Met dit erratum / addendum brengen wij u op de hoogte van wijzigingen op de inhoud van de contractstukken, behorend bij de woning/appartement die u heeft aangekocht in het project Buitenplaats Hofstede te Rijswijk.

#### **Betreft bouwnummer 1 t/m 16, Kopersmap dd. 02-04-2023**

#### **Betreft bouwnummer 1 t/m 16, Verkooptekening KC-A1 dd. 02-04-2023**

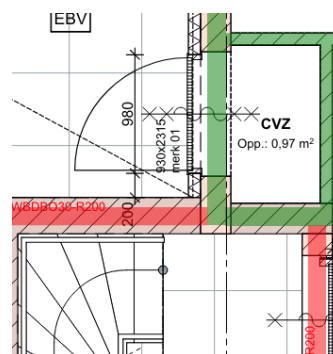
Op de verkooptekening is de toegangsdeur van de CVZ kast gesitueerd in de verkeersruimte van de bergingen op de begane grond. Vanwege de noodzakelijke toegankelijkheid is de toegang van de CVZ kast gedraaid richting de hoofdentree. Zie onderstaande afbeeldingen ter illustratie.

#### **Betreft bouwnummer 1 t/m 39, Verkooptekening KC-1001 t/m KC-1016 en KC-2001 t/m KC-7002 dd. 02-04-2023**

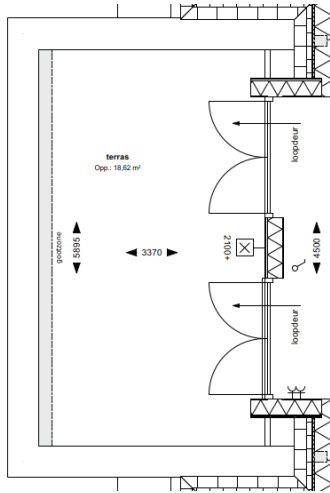
Op de verkooptekening staat in de badkamer een mv-schakelaar weergegeven. Deze mv-schakelaar zal niet worden aangebracht omdat de mechanische ventilatie automatisch aanslaat zodra er door de CO2 meter vocht wordt gemeten in de ruimte.

**Betreft bouwnummer 15 en 16, Verkooptekening en KC-1015 en KC-1016 dd. 02-04-2023**

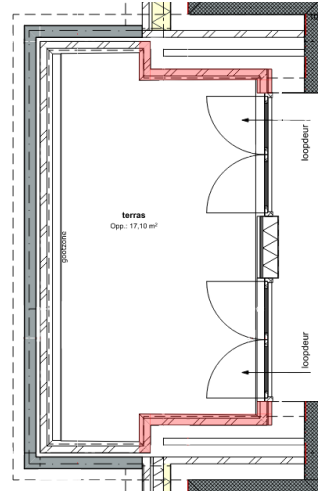
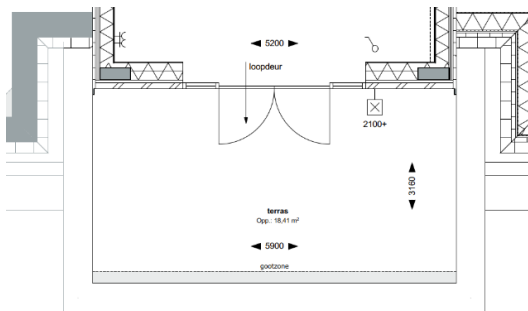
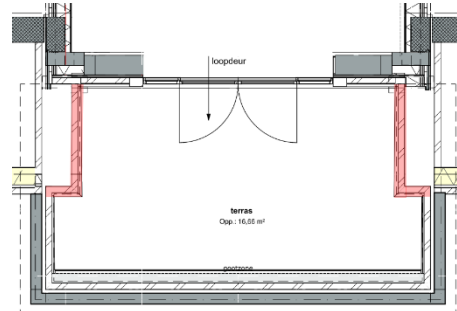
Ter plaatse van de terrassen op de 5<sup>e</sup> verdieping worden om technische redenen de wanden naar binnen geplaatst op de terrassen. Op onderstaande afbeeldingen is de situatie op de oorspronkelijke verkooptekening en de nieuwe situatie weergegeven. Daarnaast is de loopdeur gewijzigd voor een optimaler gebruik van het terras mogelijk te maken.

**Betreft bouwnummer 17, Verkooptekening KC-2001 dd. 02-04-2023**

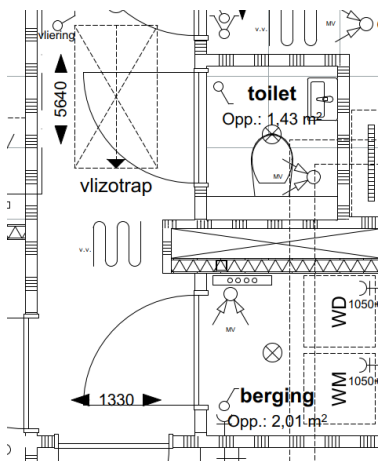
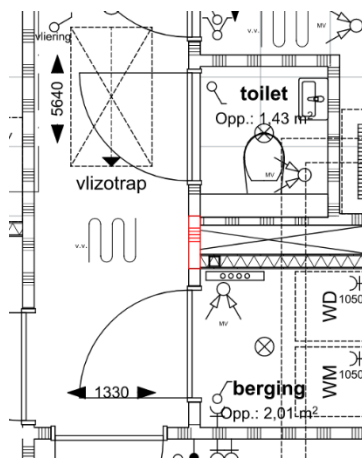
Op de verkooptekening is op de eerste verdieping een deel van de schacht doorgetrokken over de overloop ter plaatse van de berging en het toilet. Om technische redenen kan de schacht worden verkleind waardoor de schacht gelijk getrokken wordt met de wanden van het toilet en de berging. Zie onderstaande afbeeldingen.
